中部電力

浜岡原子力発電所 基準津波の策定のうち地震による津波について

2023年7月20日

コメント一覧表

南海トラフにおける付加体の発達と分岐断層

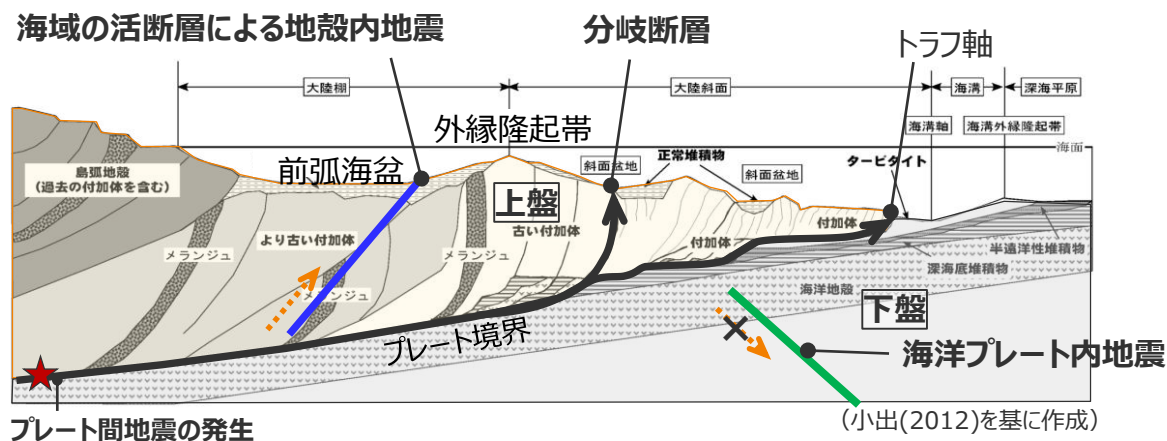
- 第1152回審査会合（2023年5月26日）では、地震による津波に関する評価方針および概要について説明し、以下の項目について詳細な説明をするようコメントをいただいた。
 - ・No.1コメント：プレート間地震と海洋プレート内地震の組合せに関する考え方
 - ・No.2コメント：海域の活断層による地殻内地震のパラメータスタディの範囲

No.	コメント	コメントを踏まえた対応（概要）	該当箇所
1	【プレート間地震と海洋プレート内地震の組合せに関する考え方】 ・プレート間地震と海洋プレート内地震との組合せを考慮する必要があることについて、プレート間地震、海洋プレート内地震の発生メカニズムなどに関する既往知見を整理した上で、丁寧に説明すること。	・プレート間地震と海洋プレート内地震との組合せを考慮する必要がないことについて、地震の発生メカニズムやこれら地震の同時発生に関する既往知見・事例を整理した。	1章 C1
2	【海域の活断層による地殻内地震のパラメータスタディの範囲】 ・すべり角、断層上端深さなどのパラメータスタディの範囲について、その根拠を明確にして、より詳細に説明すること。	・すべり角、断層上端深さなどのパラメータスタディの範囲について、その根拠資料を追加した。 ・また、すべり角のパラメータスタディの範囲は、根拠資料として追加したプレート沈み込み方向の違いに基づくすべり角の変動幅を考慮して、基準とするすべり角 $\pm 10^\circ$ から、 $\pm 20^\circ$ に変更した。	4章 C2

- 付加作用が卓越する沈み込み帯である南海トラフの上盤は、主に付加体で構成されている。付加体中において確認されている分岐断層は、過去のプレート境界から派生したものと考えられており、現在のプレート境界は付加体の発達に伴って沖合に前進している。(Moore et al.(2007)、小出(2012)等)
- このように、上盤の付加体および付加体中の分岐断層は、付加作用が卓越する南海トラフの地学的な特徴であり、プレート間地震の破壊が分岐断層に伝播する可能性があると考えられることから、これを考慮した津波評価を実施する。
上記に関連して、同じく上盤の付加体中に位置する分岐断層以外の活断層についても、分岐断層とされる知見や地形的特徴はなく、プレート間地震の破壊が伝播する可能性は低いものの、分岐断層と同じように南海トラフの特徴である上盤の付加体中に位置していることを慎重に考慮して、分岐断層と同様にプレート間地震に伴って破壊することを、津波発生要因の組合せとして検討することとする。
- 一方、プレート境界の下盤に位置する海洋プレート内地震は、南海トラフの地学的な特徴である付加体や付加体中の分岐断層とは位置関係も異なり、プレート間地震の破壊伝播による同時発生が確認された知見や事例もないことから、津波評価上、関連性が非常に小さいと考えて津波発生要因の組合せとして検討する必要がないと評価する。

・プレート間地震と海洋プレート内地震の同時発生に関する知見・事例は、p.12~14に整理。

プレート間地震の境界面と、海域の活断層および海洋プレート内地震の断層との位置関係

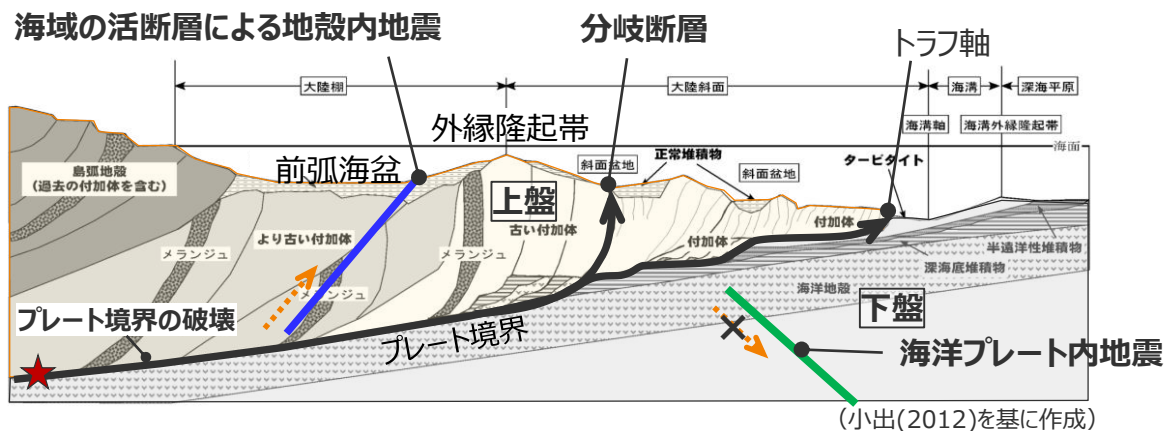
項目	No.	コメント内容	コメント回	備考
海洋プレート内地震の津波評価	1	【プレート間地震と海洋プレート内地震の組合せに関する考え方】 ・プレート間地震と海洋プレート内地震との組合せを考慮する必要がないことについて、プレート間地震、海洋プレート内地震の発生メカニズムなどに関する既往知見を整理した上で、丁寧に説明すること。	第1152回 (2023年5月26日)	今回説明
海域の活断層による地殻内地震の津波評価	2	【海域の活断層による地殻内地震のパラメータスタディの範囲】 ・すべり角、断層上端深さなどのパラメータスタディの範囲について、その根拠を明確にして、より詳細に説明すること。	第1152回 (2023年5月26日)	今回説明
プレート間地震の津波評価	3	【プレート間地震の津波評価の方針、論理構成、評価結果の再点検】 ・プレート間地震の津波評価の方針、論理構成を再点検し、痕跡再現モデルあるいは検討波源モデルの位置づけ、パラメータスタディやパラメータスタディの幅など含め、一連の体系的な内容として整理されているかを確認して説明すること。 ・検討波源モデルのパラメータスタディを再点検し、評価に漏れがなく、評価結果が変わらないかを確認して説明すること。	第1109回 (2023年1月27日)	今後説明

- プレート間地震とその他の地震の組合せの検討に当たっては、地震発生のメカニズムとして、大規模な地震ほど地震発生のための準備過程がそれぞれ個別に必要と考えられることから、プレート間地震の地震動もしくは地殻変動による別の大規模な地震の同時発生は、津波評価上、関連性が非常に低いと考えて考慮せず、プレート間地震の分岐断層等への破壊伝播による同時発生を考慮することとする。
- プレート間地震の破壊伝播による同時発生に関し、上盤の付加体および付加体中の分岐断層は、付加作用が卓越する南海トラフの地学的な特徴であり、プレート間地震の破壊が分岐断層に伝播する可能性があると考えられることから、これを考慮した津波評価を実施する。
 上記に関連して、同じく上盤の付加体中に位置する分岐断層以外の活断層についても、分岐断層とされる知見や地形的特徴はなく、プレート間地震の破壊が伝播する可能性は低いものの、分岐断層と同じように南海トラフの特徴である付加体中に位置していることを慎重に考慮して、分岐断層と同様にプレート間地震に伴って破壊することを、津波発生要因の組合せとして検討する。
 一方、プレート境界の下盤に位置する海洋プレート内地震は、南海トラフの地学的な特徴である付加体や付加体中の分岐断層とは位置関係も異なり、プレート間地震の破壊伝播による同時発生が確認された知見や事例もないことから、津波発生要因の組合せとして検討する必要はないと評価する。

- 海洋プレート内地震は、海域の活断層とは異なり、プレート境界の下盤にその断層が位置しプレート間地震の破壊が伝播することは考えにくく、プレート間地震の津波と海洋プレート内地震の津波とが同時発生したことが確認された事例もないことなどから、津波評価上、プレート間地震との関連性が非常に低いと考えて、プレート間地震との組合せは検討せず、敷地への津波影響がプレート間地震の津波と比べて小さいことを確認する。
